第5回 高知港海岸景観・利便性等検討会

第5回 高知港海岸地震津波対策技術検討会からの意見について

平成31年3月8日

高知県土木部港湾・海岸課
国土交通省四国地方整備局

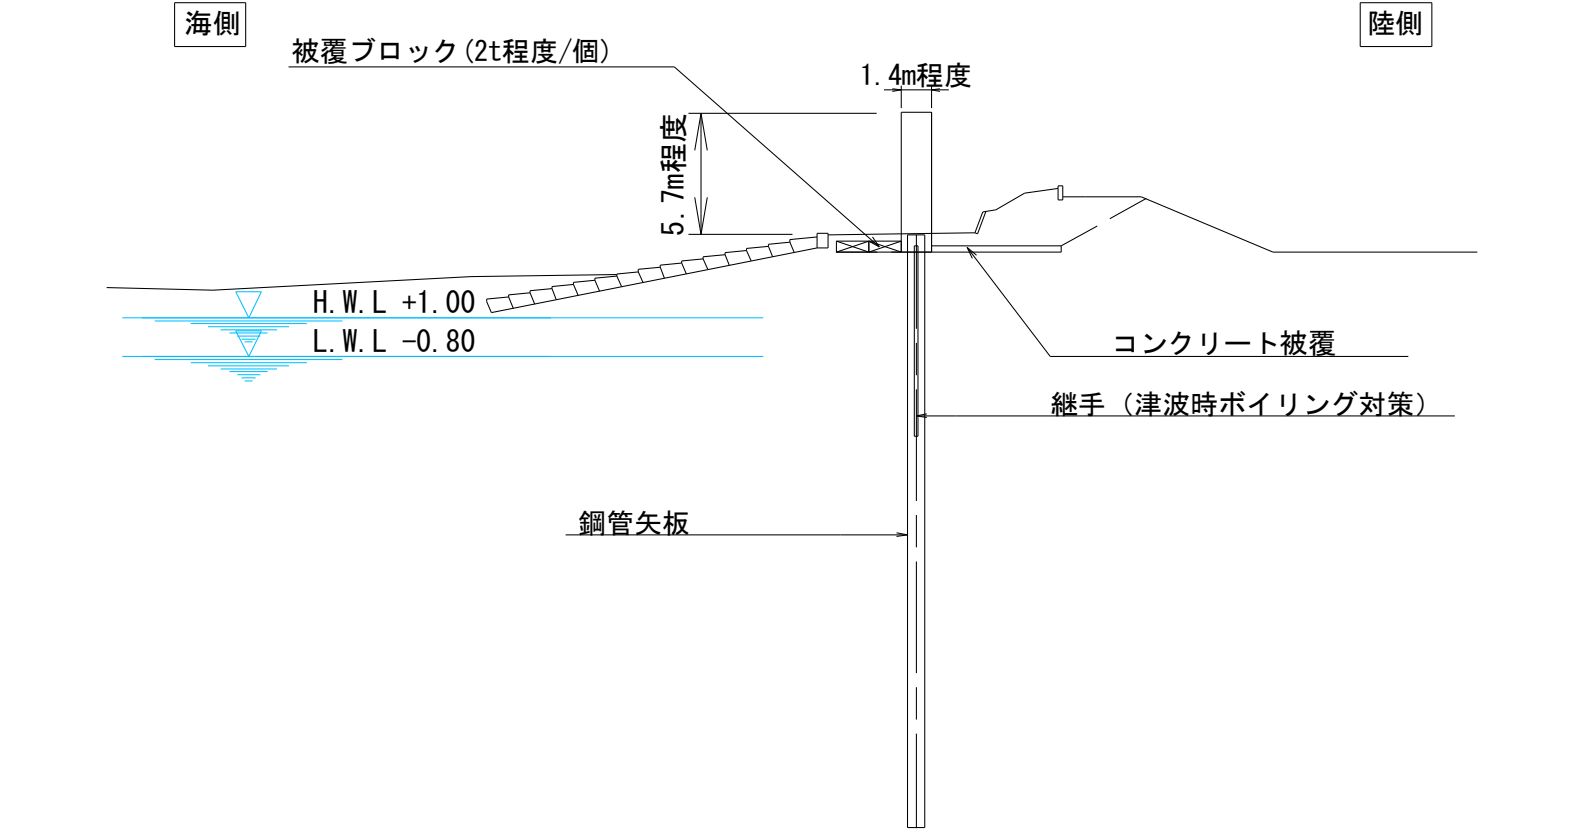
第4回景観・利便性等検討会 (H30.2.21) からの要望	第5回地震津波対策技術検討会 (H30.3.14) からの意見等
①	◆平面配置(案)について 『第4回地震津波対策技術検討会』(H29.12.22)では、津波防波堤との隅角部においては、短い周期成分を含む津波に対しても技術的観点から連携を図ることです承意見を頂いている。 A案(盛土構造案)の場合は景観・利用の配慮に課題があると考えており、C案(盛土+壁式+結節階段)が最適と考えているが、技術的観点からの課題についてご意見をお願いしたい。	当該箇所においては、ソリトン分裂^{※1}等による段波津波は発生しないと想定して検討を進めている。 隅角部への短い周期成分を含んだ津波の影響については、平面形状や標準部の対策断面を確定させた後、改めて津波シミュレーション等により確認する事としたい。
②	◆盛土の法先における波浪・高潮に対する洗掘^{※2}対策等について 台風時の高波が来襲した場合、構造物の法先が浸食されると反射波が増大し、更に浸食が進行する可能性もある。そのため、高波を考慮すると、防災面の観点でも適切な砂浜の幅を確保することが大切である。 このようなことから、盛土式構造の法先について、波浪に対する洗掘対策等が必要になる場合は、技術的観点から洗掘対策の範囲等についてご意見をお願いしたい。	当該地点は、沿岸漂砂の下手側にあり、南側突堤前面に位置するため、砂は堆積傾向にある。 したがって、波浪による浸食が生じにくい場所ではあるが、基本的には「緩傾斜堤の設計の手引き」に基づいて法先を根入れし、洗掘対策を施す必要があると考える。
③	◆砂礫層の評価について 景観検討の観点から、天端高が重要となるものの、施工性やコストも含めた総合的な判断が必要であるため、杭の支持に関する砂礫層の評価についてご意見をお願いしたい。	砂礫層の評価としては、N値^{※3}のバラツキやレベル2地震動^{※4}に対して液状化することが予測されている。 そのため、沈下量や支持力にもバラツキが考えられることから、杭の支持に関しては、非液状化層まで根入れすることが適切と考える。

壁式堤防区間（公園南側）における提示断面

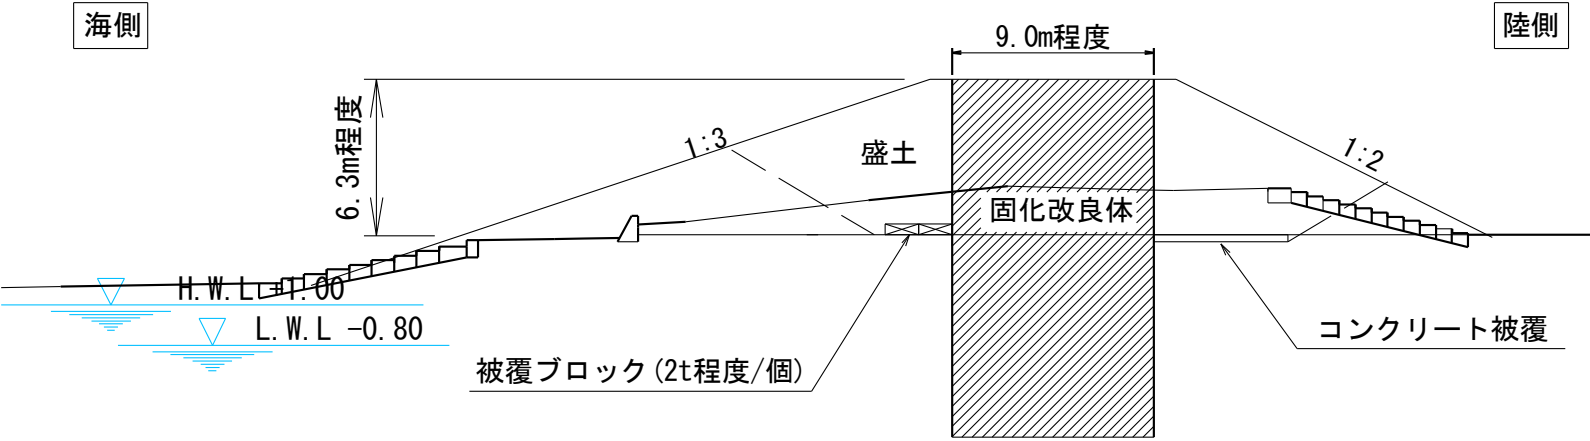
第4回景観・利便性等検討会 (H30.2.21) からの要望	第5回地震津波対策技術検討会 (H30.3.14) からの意見等
④	◆コスト縮減について 堤体背後の洗掘防止工についてコスト縮減の検討が実施されているが、その他、<u>実施設計段階等において取り組めるコスト縮減方策</u>についてご意見をお願いしたい。	壁式堤防区間における堤体背後の洗掘対策として、<u>コンクリート被覆を採用することで、自立鋼管矢板の諸元を小さくできる。</u> 今後、コンクリート被覆を基本として対策断面の検討を進める。 また、実施設計段階では、杭頭部の剛結方法の比較や既存被覆ブロックの流用についても検討を行うことで、コスト縮減の可能性があると考える。
⑤	◆結節点となる階段構造を検討する際の留意点等について 今後、結節点となる階段構造を検討する場合において、引き続き、技術的観点からご意見をお願いしたい。	結節点となる階段構造については、津波防波堤との隅角部や構造形式が変化する箇所であることから、津波による外力が増大する可能性もある。 今後、平面形状や標準部の対策断面を考慮しつつ、改めて津波シミュレーション等により確認する事としたい。
